GOEDE RUIMTELIJKE ORDENING?

“ZOEKEN NAAR DE JUISTE BALANS”

B TOETSING ONTWERPBESTEMMINGSPLAN (HIER BOUWPLAN GENOEMD)

C AANGEPAST ONTWERP BESTEMMINGSPLAN

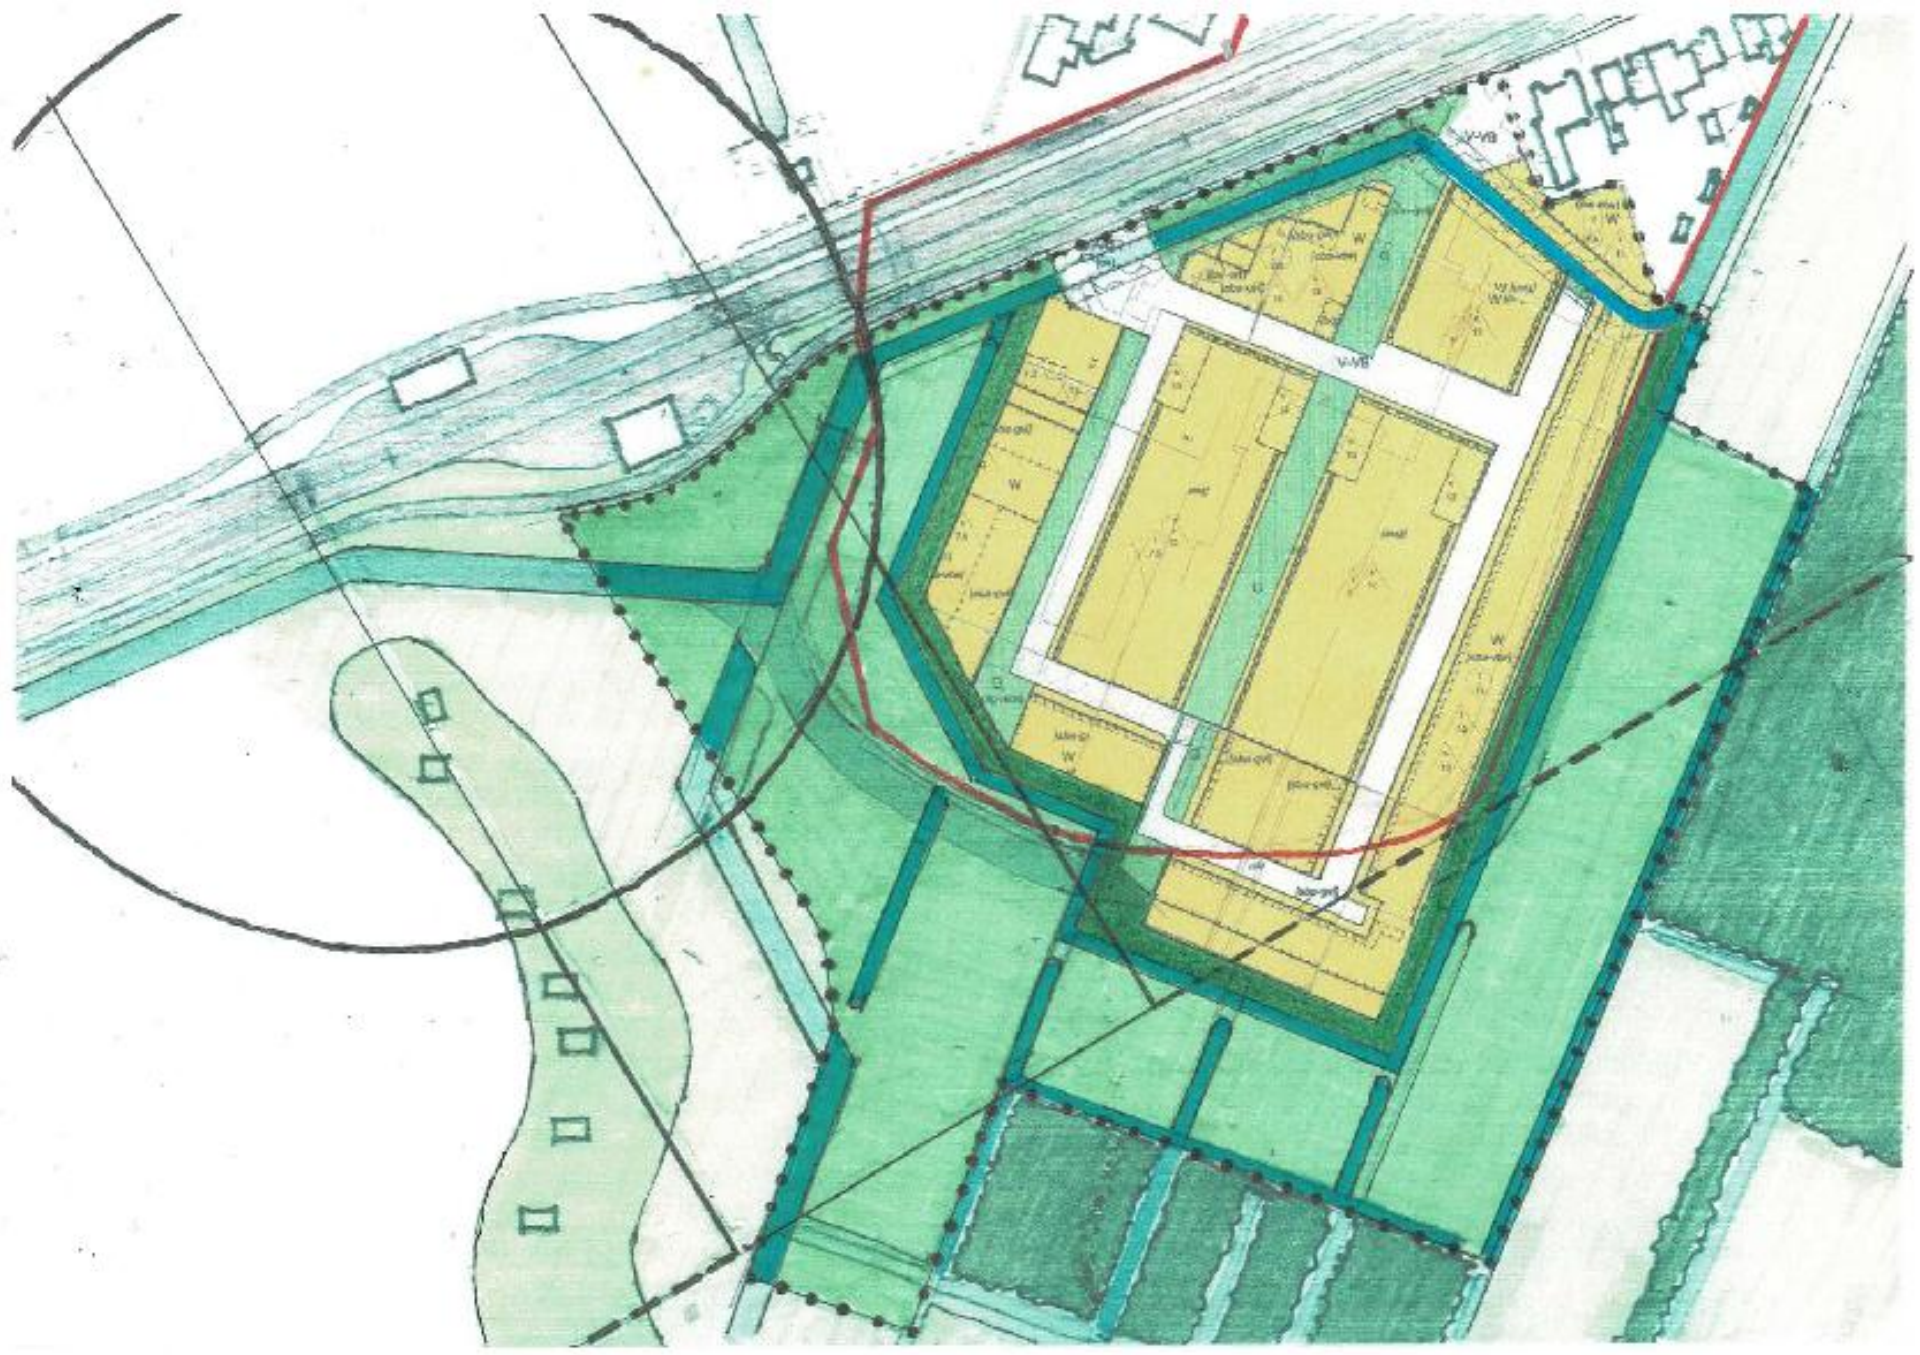
- C1.1 Door toepassing van de “touwtjesmethode” (wat geven en wat nemen), is er opgeteld geen overschrijding van de Rode Contour en hoeft er niet gecompenseerd te worden.

- C1.2 Het aangepaste plan van de expertgroep telt evenveel woningen als het bouwplan van Verwelius maar de planomvang is kleiner. Dat kan door een efficiënter plan te maken en een aantal (dure) woningen met grote tuinen te ruilen voor minder dure woningen met kleinere tuinen. In essentie is het aangepaste bouwplan gelijk aan het bouwplan van Verwelius.

- C1.3 Het aangepaste bouwplan voldoet aan bijna alle aanbevelingen uit het TAUW rapport:
- A. Maatregelen bouwfase: Als de getekende structuurrijke groenzone met omringend water al wordt aangelegd voordat met de bouw wordt gestart, dan kan de schade aan de natuur tijdens het bouwen, fors worden beperkt

- B. Afscherming tussen wijk en natuurgebied: Als er een structuurrijke groenzone (8m breed is berekend) met omringend water (4m breed is berekend) wordt aangelegd, dan liggen de tuinen niet meer aan de rand. De schade aan het NNN door licht, zicht en geluid plus het gevaar van betreding in het NNN door mens en huisdier wordt doeltreffend beperkt.

- C. Bufferzone tussen wijk en reeënbosje: Het aangepaste bouwplan houdt zelfs buiten de structuurrijke zone een ruim 50m brede bufferzone vrij. Ook aan de oostzijde blijft die ruim 50m brede bufferzone tussen aangepast bouwplan en landgoed Sandwijck vrij. De bufferzones vormen een ononderbroken geheel.

- D. Zuidelijke toeloop naar faunapassage: buiten beschouwing gelaten door Expertgroep
 - E. Natuurinclusief bouwen: buiten beschouwing gelaten door Expertgroep.

- F. Borging en handhaving van de vastgelegde bepalingen: Ontwerp, vroegtijdige uitvoering, onderhoud, eigendom en handhaving van met name de structuurrijke groenzone met omringend water moeten heel goed worden georganiseerd.

- C2.1 Geen enkel deel van het aangepaste bouwplan ligt in de ecologische verbindingzone of in de steppingstone.
- C2.2 De structuurrijke zone (8m breed) met het omringende water (4m breed) zorgen voor extra rust voor de dieren waarvoor de faunapassage is bedoeld.

- C3.1 Het aangepaste bouwplan ligt niet of nauwelijks in het vrij te houden schootsveld van 150m.
- C3.2 De zichtkegel (zie A3.3) geeft aan dat het aangepaste bouwplan het zicht voor 42% wordt gebarricadeerd. Bij 30m verplaatsing van de zichtkegel wordt het gezicht op de NHW ongehinderd.

- Aanpassing ontwerpbestemmingsplan is noodzakelijk terwijl het aantal woningen gelijk blijft
- De planomvang moet kleiner om ruimte te maken voor een goede bufferzone rondom
- Rondom het bouwplan dient een structuurrijke groenzone te komen met omringend water
